# 日立教育訓練用原子炉に係る 廃止措置計画変更認可申請の概要

廃止措置審査会合等におけるコメント対応について

2019年 11月 8日  
株式会社 日立製作所  
王禅寺センタ

# 日立教育訓練用原子炉の廃止措置計画変更に係る指摘事項

## 【指摘事項No.2】

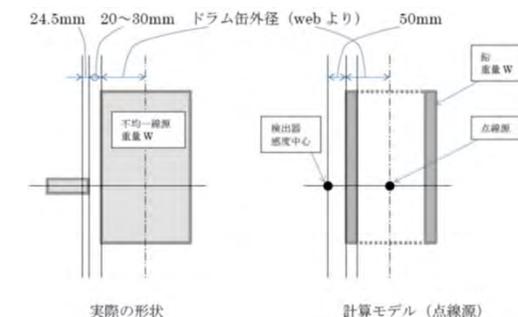
使用施設から発生した汚染された廃棄物や炉心の高放射化物ということは分かったのですが、具体的に説明(発生したものの名称など)をよろしくお願いたします。

L2廃棄物(200Lドラム缶換算:30本)については、以下のようなものです。

評価にあたっては、右図の示すように、2015年度に実施したドラム缶の線量率測定結果を元に、ドラム缶中央に点線源を仮定し、線源と検出器間の距離及び廃棄物重量(ドラム缶重量を含む)による自己遮蔽を考慮し、放射能量を求め、廃棄物重量(ドラム缶重量を含む)で除することで放射能濃度(Cs-137)を算出し、第二種埋設規則に定められるCs-137の放射能濃度(100MBq/ton)を超える容器についてL2と評価した。

## 【指摘事項No.3】

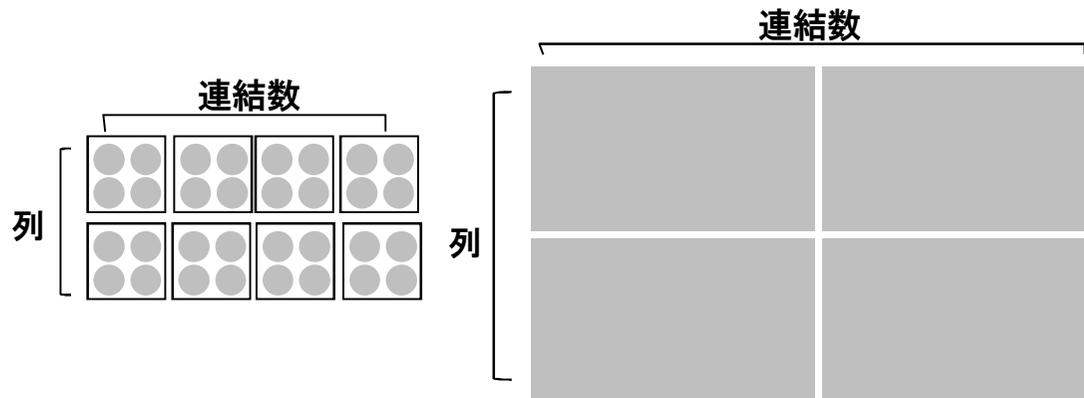
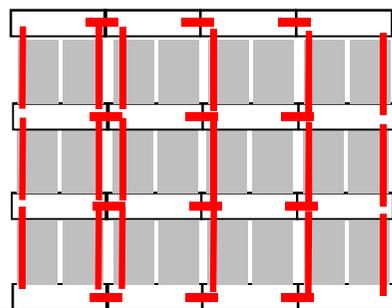
固縛方法は実例調査中とのことですが現状の調査確認内容や固縛方法の候補について説明願います。

固縛方法についてですが、免震パレットなど有効ときいておりますので、免震パレットなどの採用の検討状況についても説明願います。

Step1, Step2の結果から、角型容器は2段積、2列、2~10連結以上、  
ドラム缶パレットは3段積、3列、4~6連結 で固縛すれば浮き上がり/転倒が防止できる

Step3で得られた単位で、最外周の隣接するパレット・容器同士をワイヤーで固縛する。

そのうえで、ドラム缶周りをスリングで巻く。

パレットについては、免震パレットではなく、東日本大震災の際に倒壊がなかったパレットを採用する。

## 【指摘事項No.8-1】

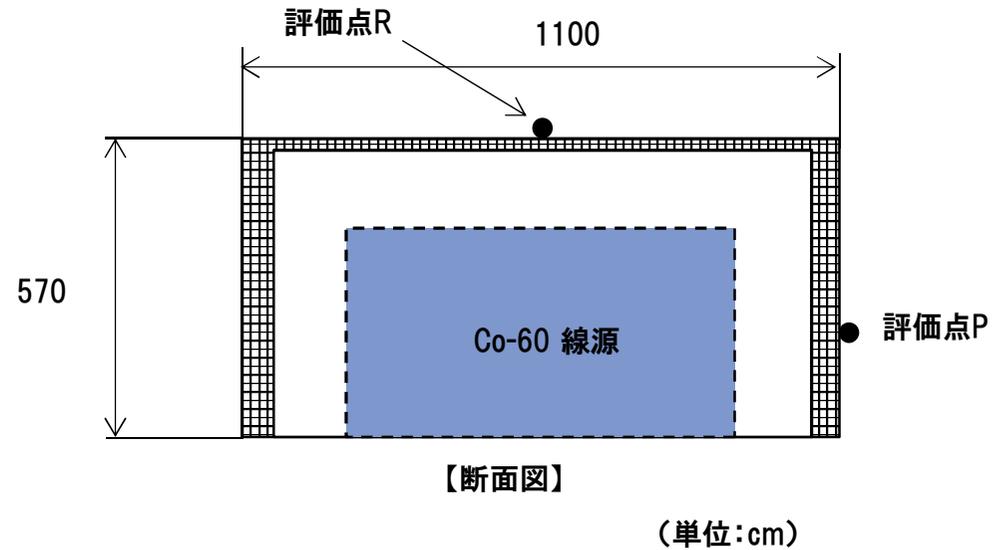
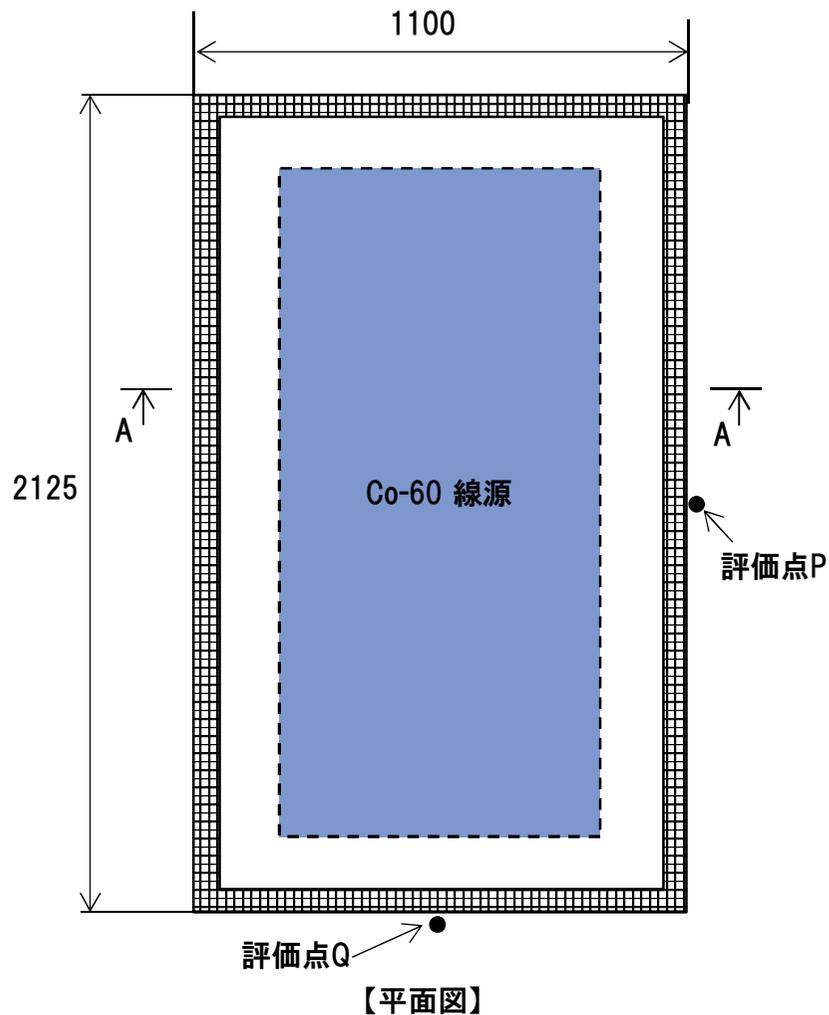
P16の第5倉庫の屋上なのですが管理区域として運用するとの記載ですがこれは間違いないでしょうか？(線源や天井の厚みをもう少し現実的な評価にすれば、 $2.6 \mu\text{Sv/h}$ 未満は達成できると思いますが・・・)

第5倉庫の屋上に関する放射線管理は以下を計画している。

- ✓ 施設設計では、(運用に支障を与えないように)保守的な条件に基づき必要な遮蔽厚さを検討する
  - ✓ 当該エリアの立ち入り頻度に応じて、線量目標値を設定して、必要となる遮蔽厚さを設定する
- ⇒ 当該エリア(天井)は常時業務従事者が立ち入るエリアではないため、管理区域として設計する。
- ⇒ 線量率目標値として $2.6 \mu\text{Sv/h}$ (非管理区域境界上限)として、必要となる遮蔽厚さを決定する。

- ✓ 施設共用開始後、倉庫屋上は管理区域として運用する。
  - ✓ 原子炉室に保管している廃棄物の第5倉庫への移送が完了し保管が開始された後、容器保管時の屋上外表面での線量率をサーベイし、基準値( $2.6 \mu\text{Sv/h}$ )以下であれば、この後新規に廃棄物を受け入れるまでの期間は非管理区域運用にシフトする。
  - ✓ 第3段階の解体3作業前(発生した廃棄物の新規受入前)に、屋上を管理区域に変更する。解体に伴い発生した廃棄物を受入れた後は、作業進捗に応じて適宜屋上外表面の線量率をサーベイし、管理区分を設定していく。
- ⇒ 上記非管理区域運用に変更した場合は、定期的に屋上外表面の線量率をサーベイし、非管理区域基準値以下となっていることを確認する。

## 【指摘事項No.8-2】

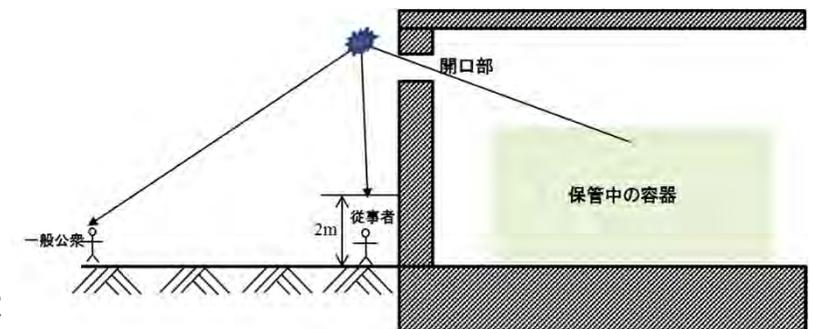
第4倉庫及び第5倉庫の換気扇設置の穴及び誘発目地についてですが遮蔽設計(壁厚)としてどのような考えとしているのか説明願います。  
(全ての壁において必要厚みが担保できないという観点)

第5倉庫で南側の外壁の2箇所を設置する換気扇による貫通部からの漏えい放射線による影響は、遮蔽評価を行い問題ないことを確認している。

- 1) 換気扇開口部からの漏えい放射線の影響は側壁外面の開口部近傍のみで、側壁外面から離れても線量率のピークは見られない。
- 2) 敷地境界;南側外壁方向の空間線量率分布は、貫通部の有無で線量率は約10%変動する。壁貫通孔の延長方向である方位(SSW)では貫通部からの漏えい放射線の影響により、線量率は $9.1 \mu\text{Gy/y}$ が $9.9 \mu\text{Gy/y}$ 程度となるが目安値は満足する。(その他南側方位は、SSW方位より線量率は小さい)

2. 誘発目地に関しては、誘発目地分(壁外面深さ20mm、壁内面深さ10mm)を除く壁厚が遮蔽要求厚さ(500mm)を確保するように施工するため、問題ないことを確認している。

## 【指摘事項No.7】

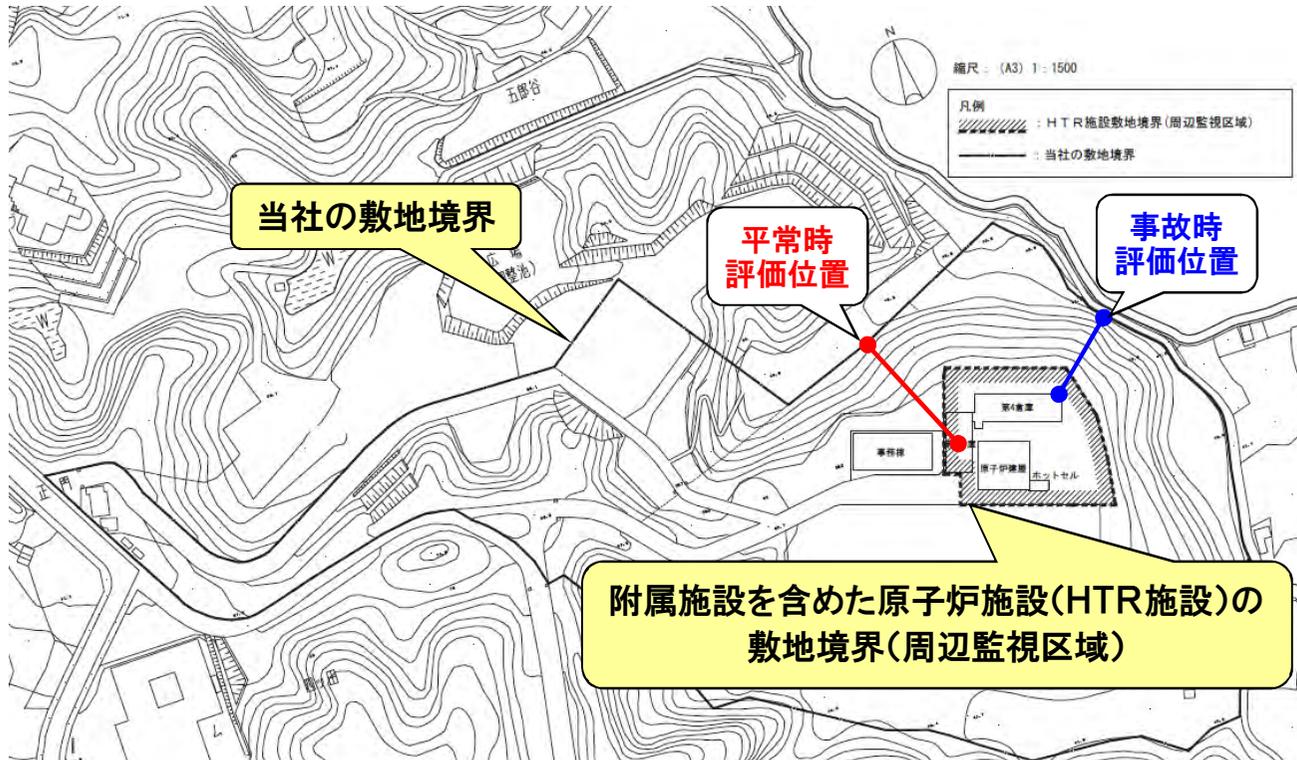
4. 廃止措置対象施設及びその敷地において、「原子炉施設の敷地境界は周辺監視区域と同一である」との記載があるのですが、敷地境界線量評価(事故時も含む)の敷地境界とは場所及び距離が違うと思いますので考え方を説明ください

- ✓ 本文図1に示す通り、原子炉施設の敷地境界の外側に「当社の敷地境界」があり、「当社の敷地境界」内には、周辺公衆がむやみに立ち入ることを防止するため、フェンスが敷設されている。
- ✓ 直接線・スカイシャイン線による被ばく及び事故時の被ばく評価における評価位置は、いずれも**周辺公衆との接点**である「**当社の敷地境界**」のうち、被ばく線量が最大となる位置※において評価した。
- ✓ 申請書添付書類2に記載の通り、「当社の敷地境界」を変更する場合には、事前に評価を見直し、必要に応じて被ばく低減対策を講じる。

- ✓ 平常時の直接線・スカイシャイン線評価は、第4倉庫、第5倉庫が対象であり、評価点は線量寄与が大きくなる第5倉庫を中心とした16方位の最短位置としている
- ✓ 事故時の被ばくについては、第4倉庫が対象となり、第4倉庫外壁から最短となる位置としている

## 【指摘事項No.5】

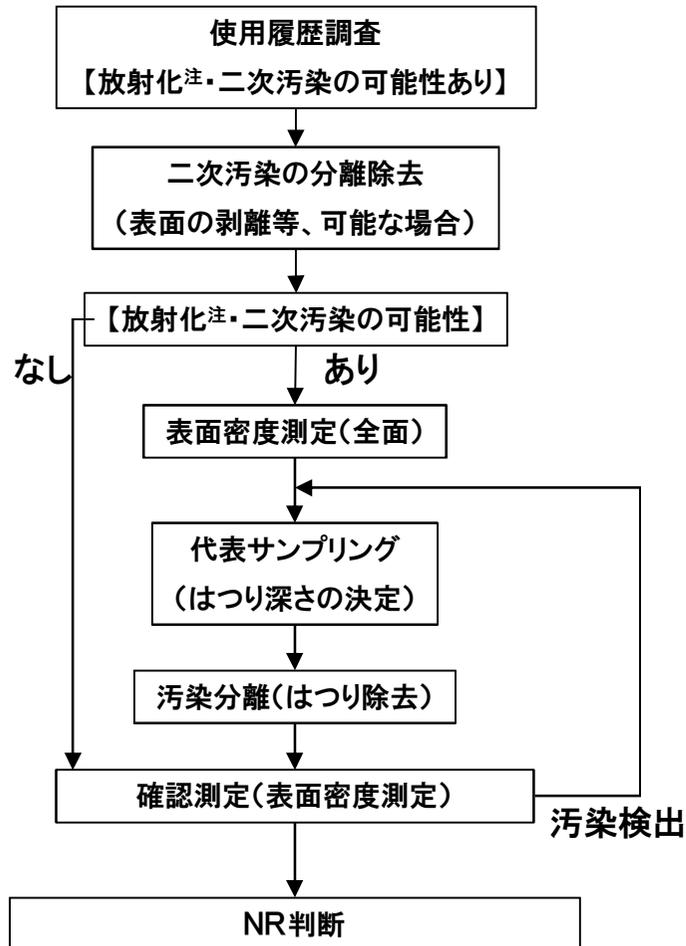
汚染の有無の確認、汚染範囲の特定の方法については保安規定等に記載されていることは分かったが、廃止措置計画の審査の中でもそこは確認する。汚染の除去の方法について、具体的にどうするのか説明してほしい。放射化や汚染されている場所をどう特定し、どういう考え方で分離しているか、事業者として具体的にどのようにして汚染の除去やNRの判断をしているのか。

注：放射化汚染については、炉心中心から3.1m以上離れば汚染対象外となることを評価で確認している

【指摘事項No.11】

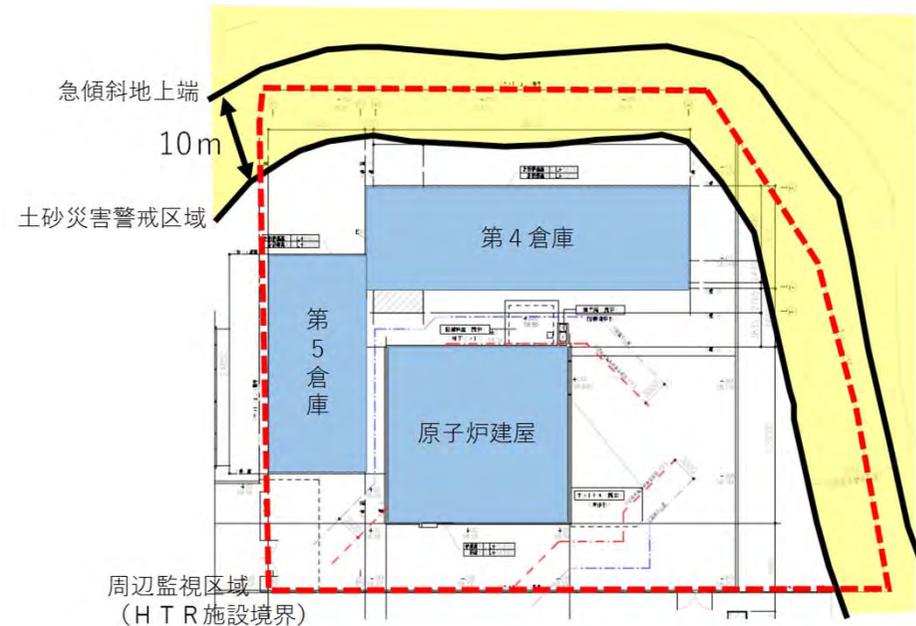
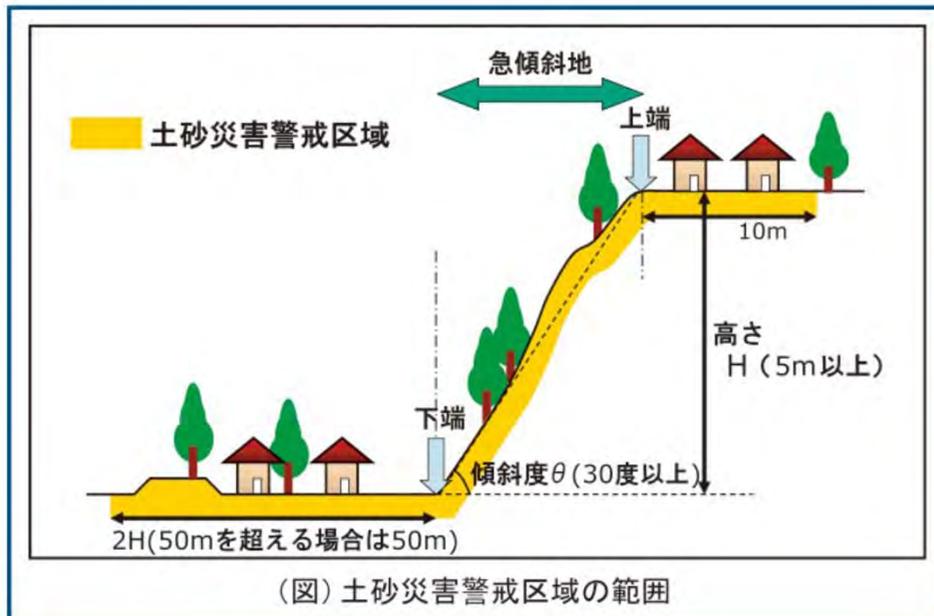
土砂災害危険区域が近くにあるが、その影響の有無についての考え方を示すこと

第4倉庫／第5倉庫は、急傾斜地上端から10mから離れた位置に設置する計画である。第4倉庫および第5倉庫周辺のボーリング結果から、設置場所の土質は泥岩となっている。道路土木-切土工・斜面安定工指針では、泥岩(軟岩とする)の勾配の標準値は0.7(勾配約55度)としており、倉庫周りの斜面勾配(約30度以下)では斜面は十分に安定していると判断している。

また、第4倉庫、第5倉庫は泥岩層を支持層とする計画である(基礎レベルで支持層に達しない場合には、地盤改造若しくはラップルコンクリート置換する)

以上から、第4倉庫、第5倉庫設置場所では、土砂崩れによる倉庫への影響はないと判断している。

### 【指摘事項No.13】

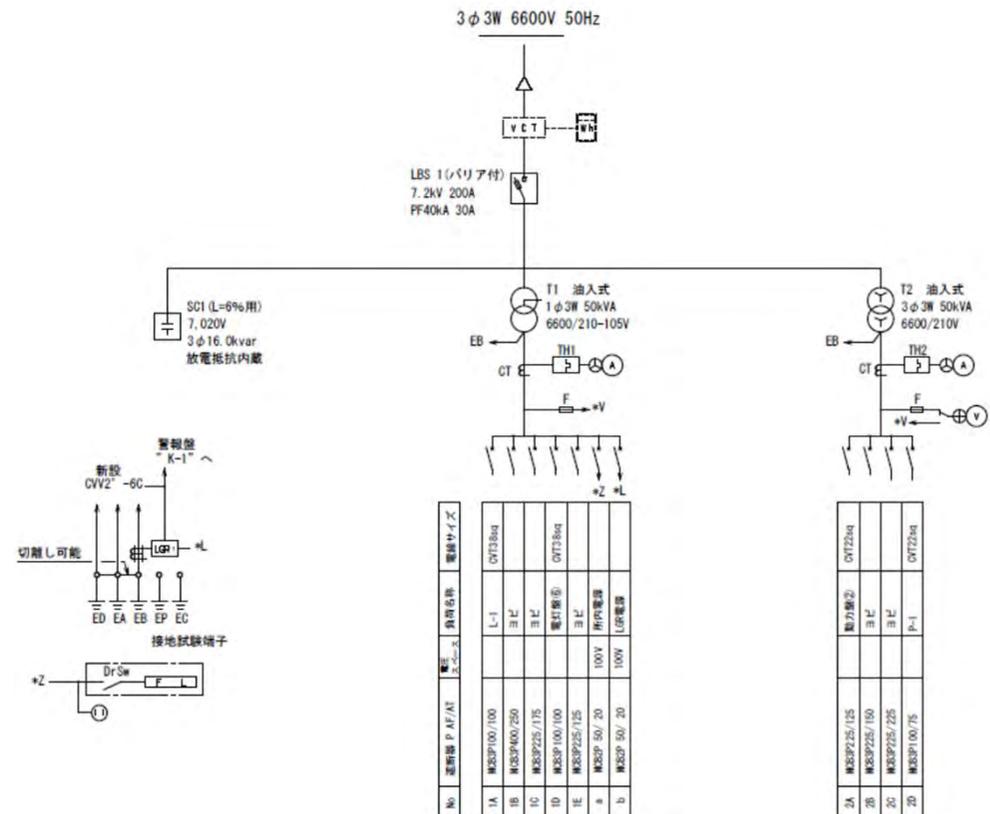
事務所棟には、火災報知器の受信機があったと思われます。火災(内部?)に対し、現状どのような設備構成になっており実際に起こった場合、どのように対応されるのか説明願います。

原子炉室及び第4倉庫、第5倉庫内には、内装品として照明用等ケーブル等の可燃物があるが、建築基準法に定める準不燃以上の材料を使用しており、内部火災のポテンシャルは低く、また延焼には至らないと判断している。

- ① 第4倉庫、第5倉庫、原子炉室内には火災報知機の検知器を、事務所棟に受信機を各々設置している。火災を検知した際は、火災報知機が事務所棟及び原子炉室にて警報音を発し、警備室に火災警報が点灯し、業務従事者に認知できるようにしている。
- ② これと同時に、当センタの警備責任者及び警備会社本部にも連絡され15分以内に応援の警備員が到着し、速やかに消火体制を構築する。
- ③ 火災に気付いた者は、その後保安規定に従った処置を講じる。

## 【指摘事項No.19】

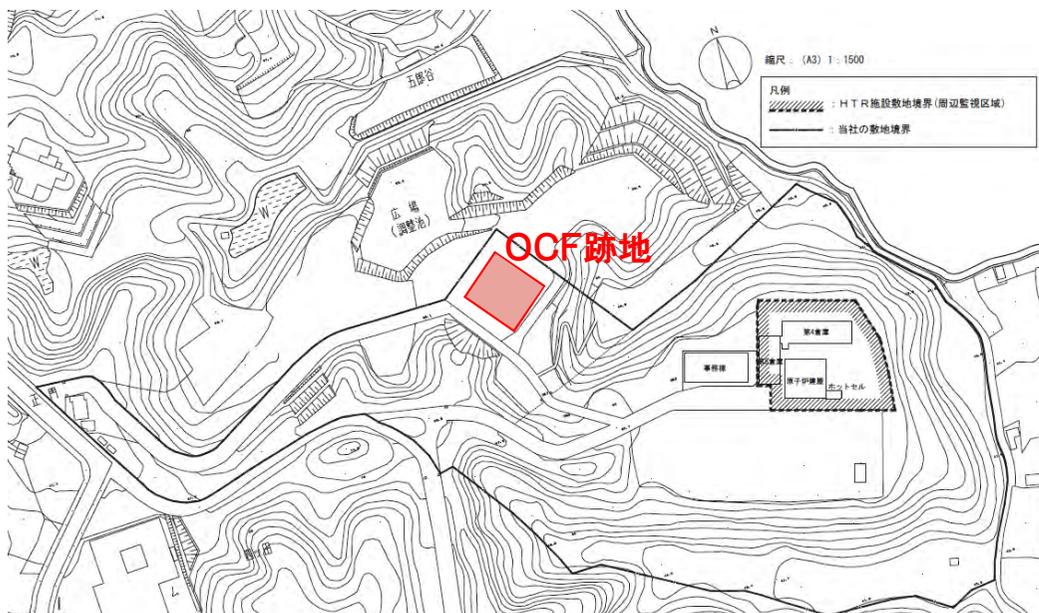
OCFについては、現状のステータス(廃止措置中？残った一部は使用施設？)を説明願います。

OCFは1974年7月に解体届を提出した。

OCFに付随する使用施設は1975年5月に廃止届を提出、OCF原子炉施設は2003年7月に廃止届を提出した。

OCF跡地は地図上の赤い部分であり、現在は更地である。
